① 改善箇所説明図

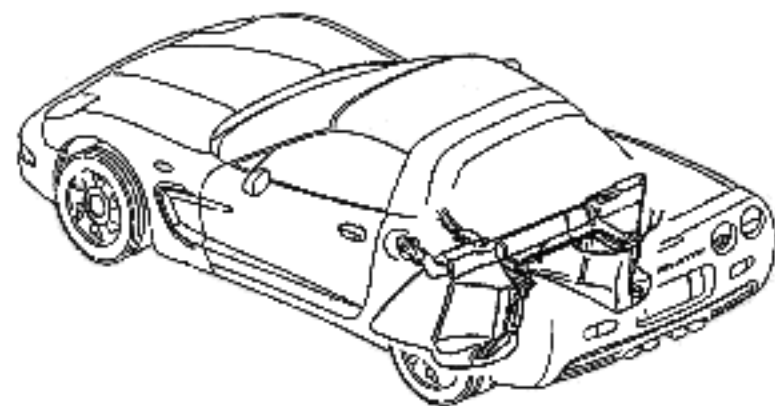
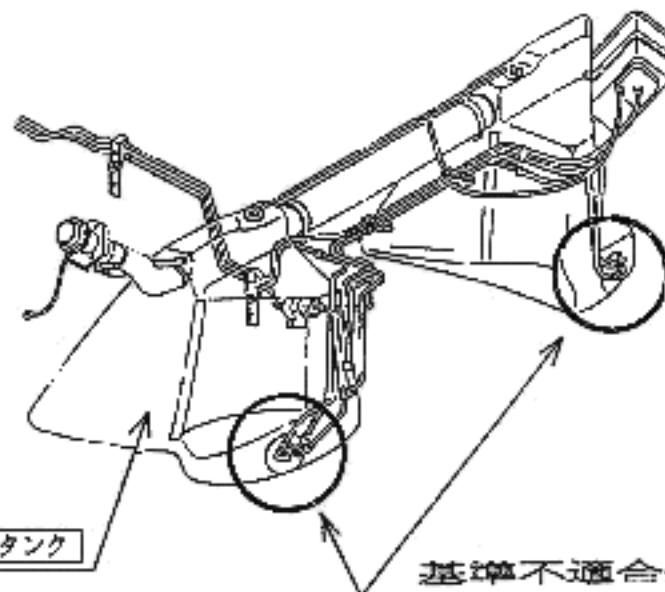
基準不適合発生箇所

〔燃料ポンプと燃料タンクとの間のシール（気密材）に亀裂が生じているものがあるため、当該燃料ポンプ取付部より燃料が漏れ、火災に至るおそれがある。〕

<改善内容>

燃料タンクを良品と交換する。

コネクタに白ペイント塗布
